SOUBOR VYSVĚTLENÍ ZADÁVACÍ DOKUMENTACE Č. 1

**Přístavba a modernizace
Základní školy – Lipůvka**

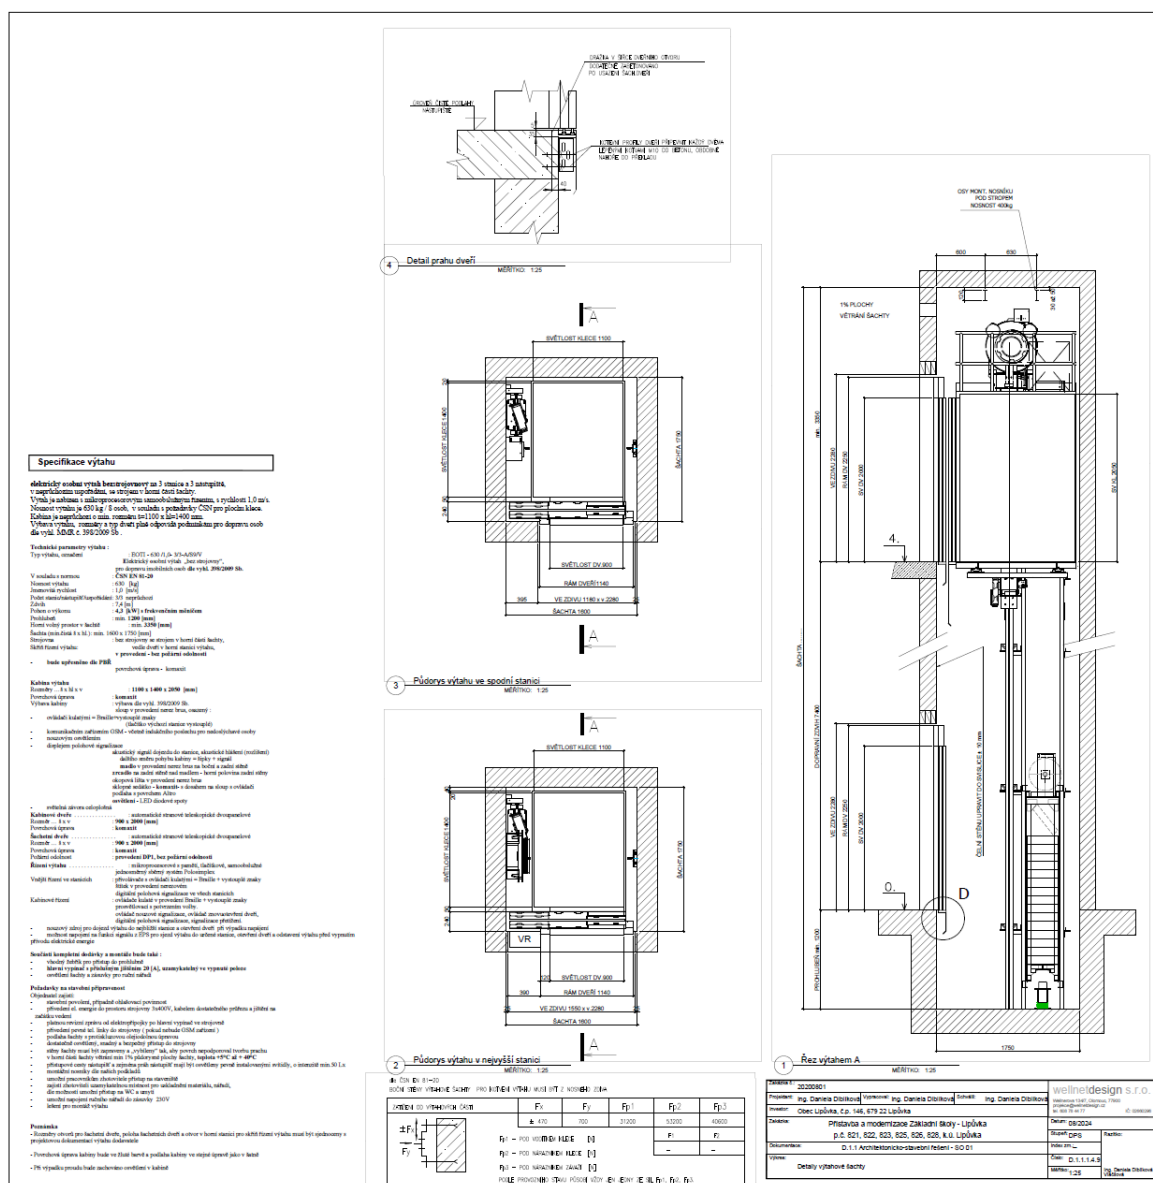
PD obsahuje složku se soupisem mobiliáře po jednotlivých místnostech bez provzorování a celkové rekapitulace. V rekapitulaci stavby tato část uvedena není, chápeme správně, že interiérové vybavení není součástí předmětu této veřejné zakázky?

Zadavatel uvádí, že veškerý volný mobiliář jako jsou lavice, židle, stoly, kancelářské vybavení apod. není předmětem tohoto VŘ. Naopak zabudovaný (vestavný) nábytek s napojením na ZTI a elektro (Cvičná kuchyňka, laboratorní stoly) jsou součástí stavby a jsou předmětem tohoto VŘ.

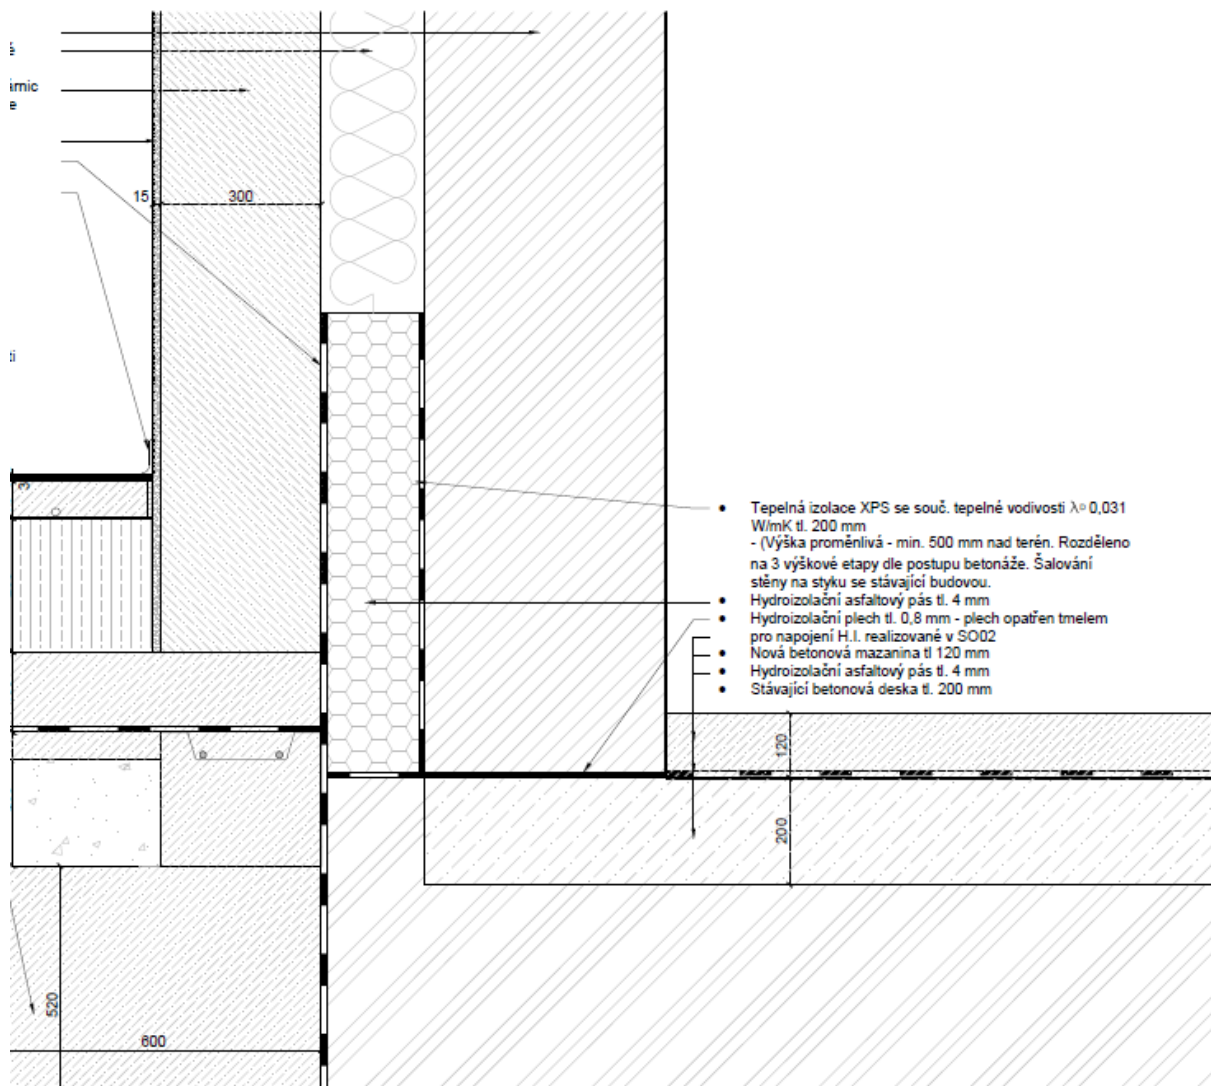
Ve výkrese č. D.1.1.1.1.2A Půdorys základů- jednopodlažní část je zeleně naznačen "Základ výtahové šachty součástí SO 02". Podle výkresu 1.NP zde žádný výtah není. Žádáme o objasnění a sjednocení PD

Ve výkresové dokumentaci je nesoutěžená Fáze II graficky znázorněna zeleně.

Viz D.1.1.1.4.1 D1

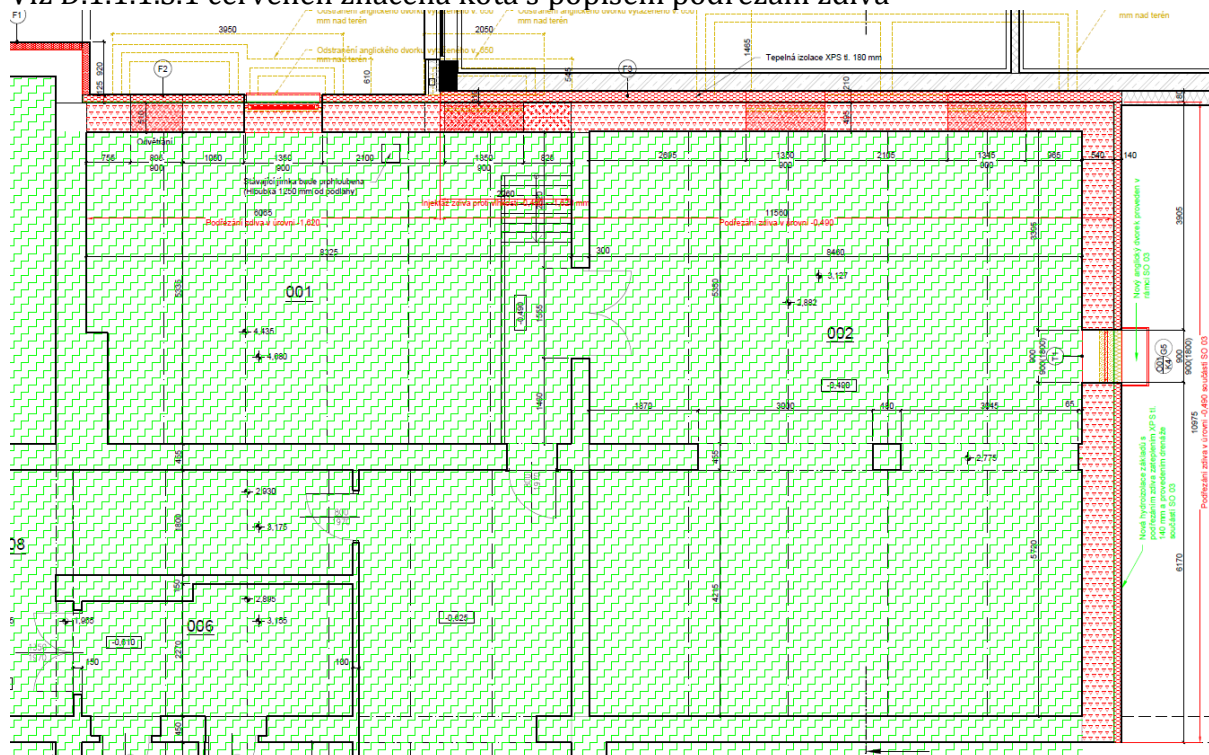
Položka č. 82 Stavební části v SO 01 má v poznámce uvedeno, že bude použit plech 0,8 mm s tmelem. Do řezu se vkládá hydroizolační folie. Žádáme o bližší informace a vyznačení podřezávané části zdiva do výkresové dokumentace.

Svislá hydroizolace v místě novostavby navazující na stávající objekt se provede následovně. Stávající zdivo bude sanováno. Přizdívky hydroizolace a nesoudržná omítka

Viz D.1.1.1.S.1 červeně značená kóta s popisem podřezání zdiva

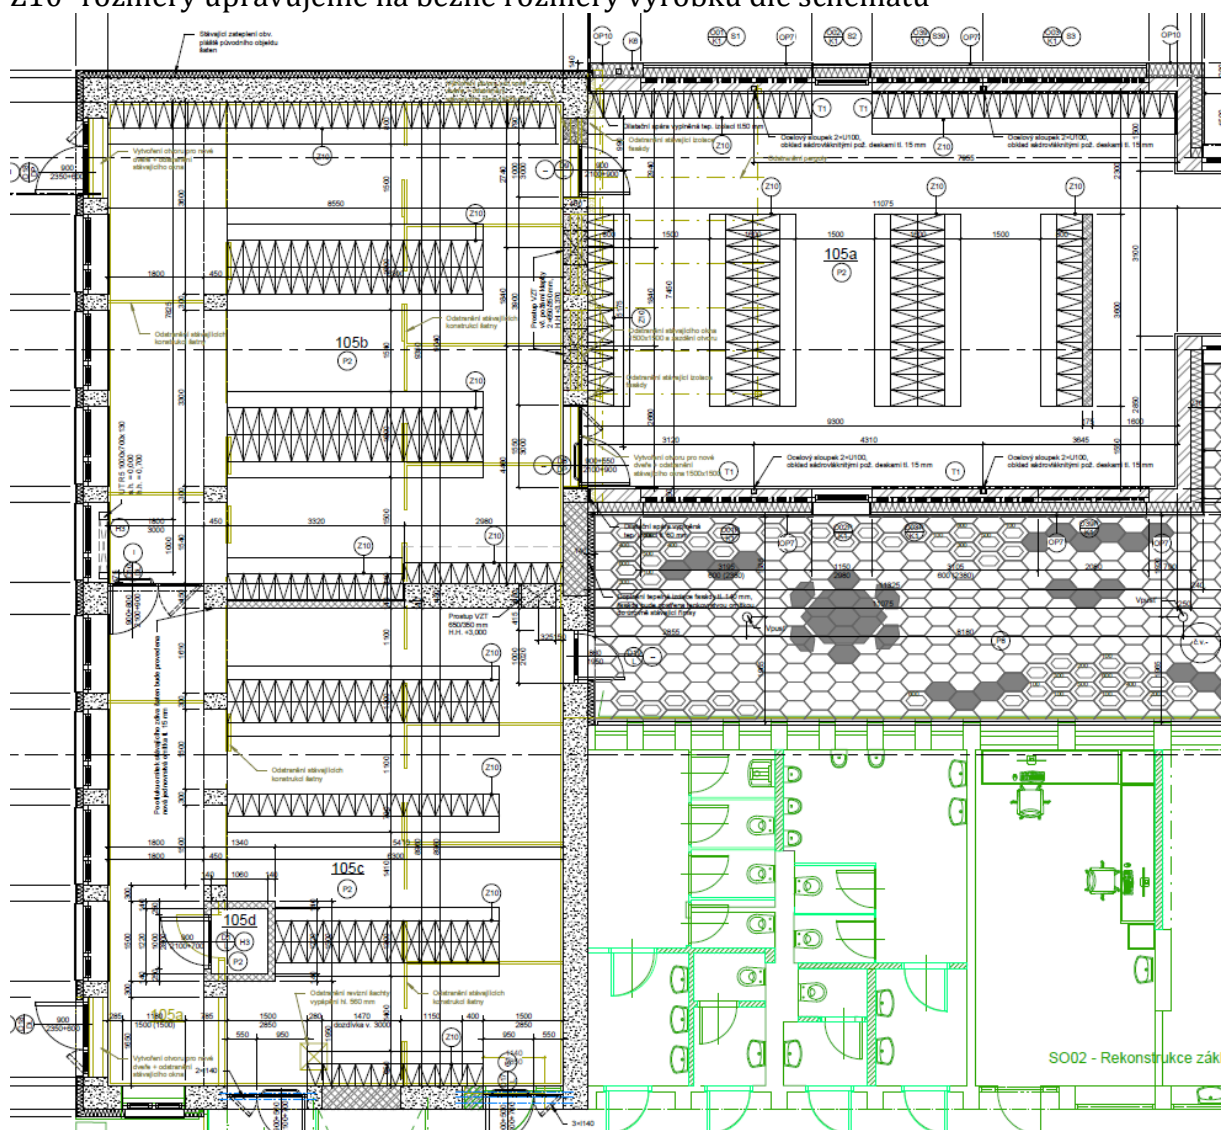
Lavice budou volně v prostoru nebo skříně budou postaveny na lavicích?

Standardně se dělají šatní skříně v 1800 x š 250, 300, 350, 400 mm x hl. 500 mm – výška předlavičky je 375 mm – celková výška skříně na předlavičce je pak 2175 mm (foto viz níže)

S uvedenými rozměry v popisu 300 mm? hloubka skříně? x 600 mm? šířka skříně x 2150 výška skříně na předlavičce.

Prosíme o rozkreslení.
